COMMISSION ROYALE DES MONUMENTS ET DES SITES  
KONINKLIJKE COMMISSIE VOOR MONUMENTEN EN LANDSCHAPPEN

**Objet :** BRUXELLES - Boulevard de Waterloo 38 – 39

Demande de permis d'urbanisme portant sur l'extension de l'hôtel sur la toiture plate attenante à la tour, remplacer la verrière du restaurant à l'arrière du rez-de-chaussée et réaménager l'entrée du parc.

**Avis de la CRMS**

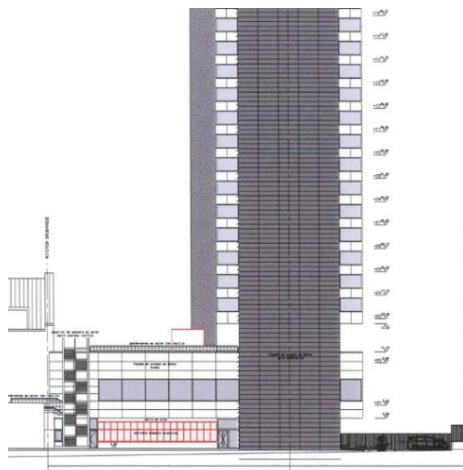
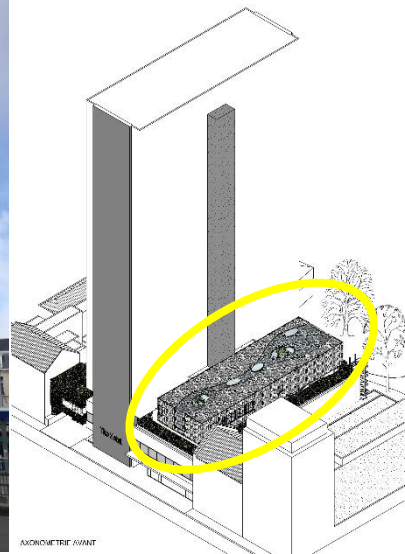
La rehausse projetée (de 20 mètres) sur la toiture plate du socle attenante à la tour provoque une rupture, tant côté boulevard que parc, par rapport au profil élancé de la tour (tour s'extrayant d'un socle bas), qui est inscrite à l'inventaire du patrimoine architectural et fait désormais partie du paysage visuel et mémoriel de la ville et de ses habitants. Le socle, qui se poursuit de l'autre côté de la tour (côté passage vers le parc), a été conçu par l'architecte comme une base horizontale traversée par la verticalité de la tour : la rehausse projetée rompt dès lors ce jeu de lignes très sobre et épuré entre horizontalité et verticalité et s'éloigne de l'esprit de l'époque des années 60. La nouvelle écriture architecturale adopte aussi un contraste dévalorisant pour les lignes de l'architecture de Montois.

D'autre part, les vues depuis le parc classé seront impactées par la rehausse, surtout en hiver, lorsque l'écran végétal est moins dense. Enfin, la question du supplément d'ombre projetée sur le parc par la nouvelle extension pose question, même si l'endroit concerné est davantage un lieu de passage que de détente et si l'ombre de la tour existante recouvrira en partie celle de la rehausse. Dans le même ordre d'idées, la forte luminosité (éventuelle) de l'extension pourrait constituer une gêne pour les usagers et les riverains du parc après le coucher du soleil.
